BT0457
24.04.99

Assunto: **Eliminação do Termostato Operacional .**
Modelos: **BWQ22B**
Marca: **Brastemp**

FIG. 4

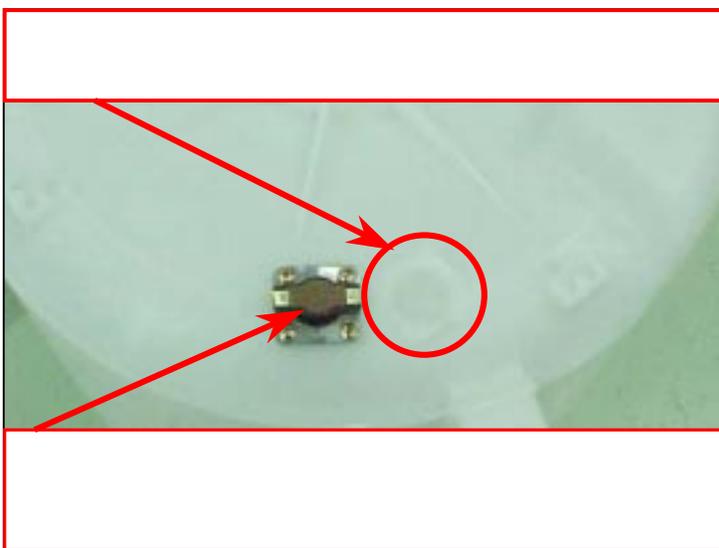
O Novo Chicote Único foi alterado a posição de fixação do "Clip" ao Gabinete (Figura 2), além da eliminação dos fios para o Termostato de Segurança e Inclusão da Cinta de Amarração que prende o Chicote Único ao Suporte do Motor (Figuras 4 e 5).
